**Verslag huishoudelijke elektrische installatie op laagspanning en zeer lage spanning****Algemeen:**

Referentie: 009-20260727-01	Datum controle: 27/07/2026
Keurder: 009

Eigenaar: Martine raets	EAN-code: 541448820059508319
Adres installatie: Borstelsstraat 16, 3010 - LEUVEN	Nummer teller(s): 1sag1100791659
	Distributienetbeheerder installatie: Fluvius
Datum uitvoering installatie:	☒ Vóór 01/10/1981 ☐ Tussen 01/10/1981 en 01/06/2020 ☐ Vanaf 01/06/2020
Type:	☒ Wooneenheid ☐ Niet-huishoudelijk ☐ PV ☐ Batterij ☐ Laadpaal

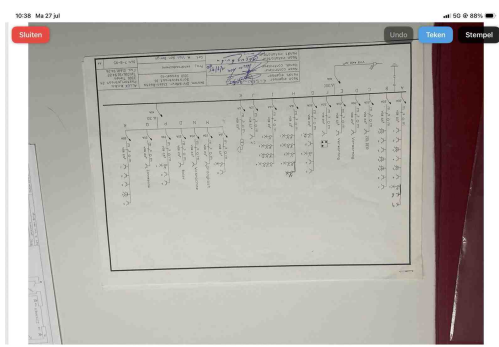
S02 - Het ééndraadsschema strookt niet met de werkelijkheid (Boek 1: 3.1.2.1).

Opmerking: Automaten in bord 22 op schema 18 , elektrische borden 3 schema 1 (tuinhuis ,berging buiten, elektrische bord binnen

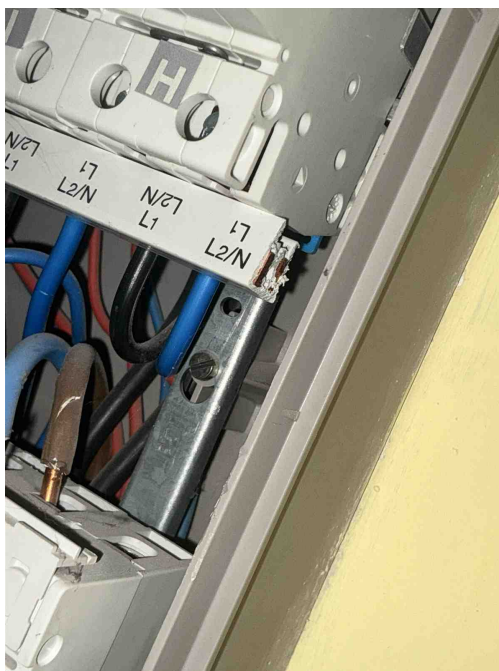
S02 - Het ééndraadsschema strookt niet met de werkelijkheid (Boek 1: 3.1.2.1).

Opmerking: Automaten in bord 22 op schema 18 , elektrische borden 3 schema 1 (tuinhuis ,berging buiten, elektrische bord binnen

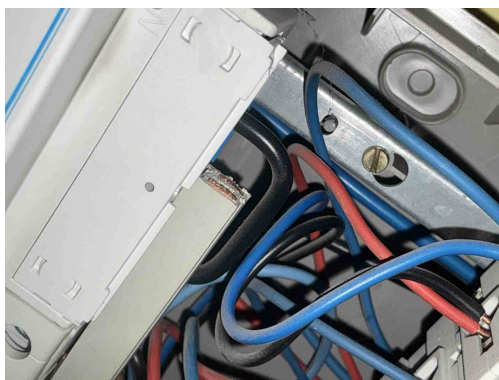
T21 - Het elektrisch materieel is niet geplaatst volgens de voorschriften van de fabrikant/ regels van goed vakmanschap . (Boek 1: 1.4.1.3)

Opmerking: Camaansluiting niet afgedekt,

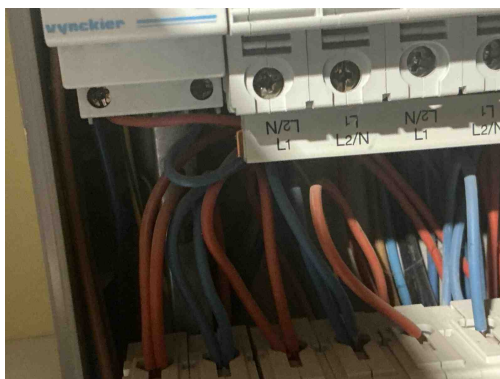
T21 - Het elektrisch materieel is niet geplaatst volgens de voorschriften van de fabrikant/ regels van goed vakmanschap . (Boek 1: 1.4.1.3)

Opmerking: Camaansluiting niet afgedekt,

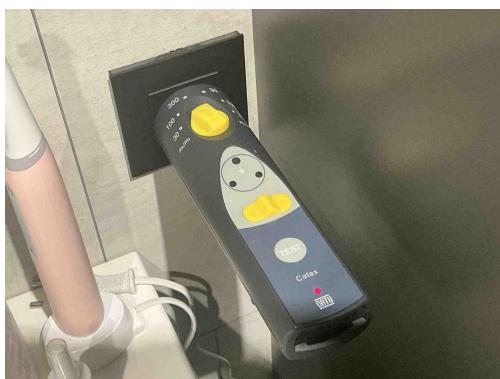
T21 - Het elektrisch materieel is niet geplaatst volgens de voorschriften van de fabrikant/ regels van goed vakmanschap . (Boek 1: 1.4.1.3)

Opmerking: Camaansluiting niet afgedekt,

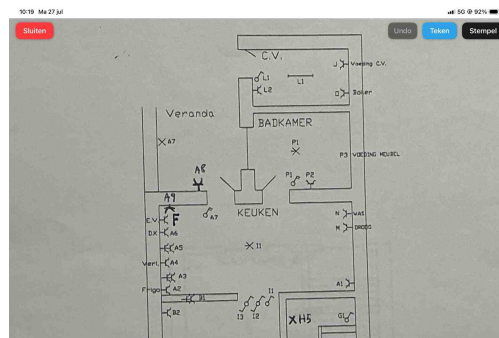
S07 - De situatieplannen stroken niet met de werkelijkheid (Boek 1: 3.1.2.1).

Opmerking: Badkamer contactdoos ontbreekt naast de spiegel

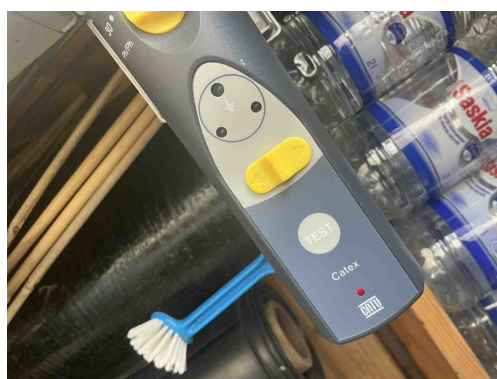
S07 - De situatieplannen stroken niet met de werkelijkheid (Boek 1: 3.1.2.1).

Opmerking: Badkamer contactdoos ontbreekt naast de spiegel

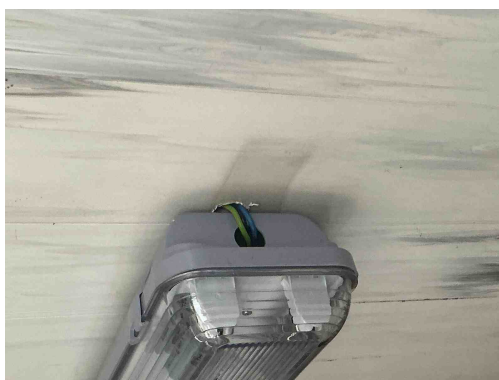
A16 - Er is geen continuïteit van de beschermingsgeleider van de contactdoos (Boek 1: 5.4.3.4).

Opmerking: Tuinhuys

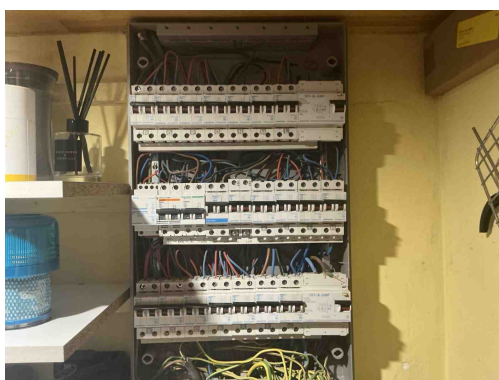
C21 - Het gebruik van geleiders van het type VOB, zonder bijkomende afscherming is niet toegestaan (Boek 1: 5.2.9.6).
